OGGETTO: Art. 5 D.P.R. 357/1997 - DGR 1661/2020.

Interventi di mobilità sostenibile e percorsi ciclabili sul San Bartolo. Progetto esecutivo 1° stralcio. Manutenzione ordinaria sentiero SN del Parco Naturale Regionale del Monte San Bartolo - CUP: B71B22001450002.

RILASCIO PARERE POSITIVO DI SCREENING DI INCIDENZA.

ALLEGATO: STRALCIO CARTOGRAFIA DEGLI HABITAT

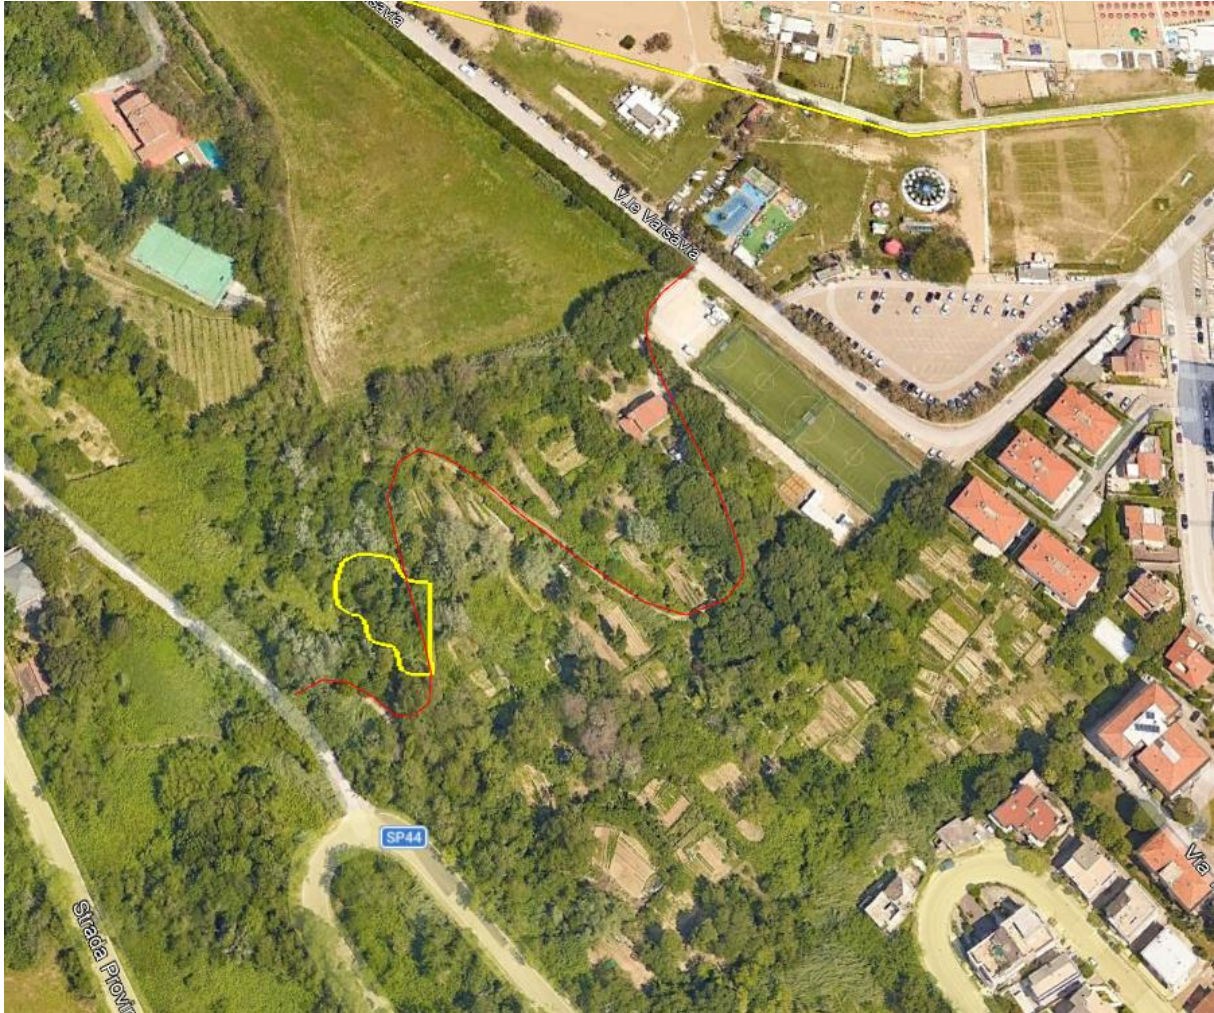
- sono da ritenersi di lieve entità e si localizzano in corrispondenza dell'area di sedime del sentiero esistente;
- non comporteranno perturbazioni né alterazioni degli habitat di interesse comunitario. A tal riguardo si evidenzia che, in base alla più recente Cartografia degli Habitat elaborata dall'Università Politecnica delle Marche, il tracciato del sentiero intercetta un piccolo nucleo boscato a dominanza di Roverella (*Quercus pubescens*), avente superficie pari a 768 mq, riconducibile all'habitat di interesse comunitario 91AA* – "*Boschi orientali di quercia bianca*". Le lavorazioni dovranno essere eseguite in modo tale da non interferire con il suddetto habitat; conseguentemente, non sono ammessi interventi di taglio a carico degli esemplari di Roverella (*Quercus pubescens*), fatto salvo l'eventuale abbattimento di soggetti secchi in piedi che presentino condizioni di pericolosità per la sicurezza del transito pedonale e ciclabile lungo il sentiero;

l'habitat 91AA* da salvaguardare in fase di cantiere (di colore giallo)
e il sentiero oggetto di intervento (di colore rosso)

Di **rilasciare** parere positivo di Screening di Incidenza di cui all'art. 5 del DPR 357/1997-DGR 1661/2020 in merito al progetto proposto dalla Regione Marche - Settore Infrastrutture e Viabilità, ad oggetto: *"Interventi di mobilità sostenibile e percorsi ciclabili sul San Bartolo. Progetto esecutivo 1° stralcio. Manutenzione ordinaria sentiero SN del Parco Naturale Regionale del monte San Bartolo - CUP: B71B22001450002"*, precisando che i lavori non dovranno interferire con l'habitat di interesse comunitario 91AA* - *"Boschi orientali di quercia bianca"* come individuato nella cartografia allegata e, pertanto, non dovranno essere effettuati tagli a carico delle piante di Roverella (*Quercus pubescens*), fatta eccezione per quelle eventualmente secche in piedi che presentino condizioni di pericolosità per la sicurezza del transito pedonale e ciclabile lungo il sentiero.
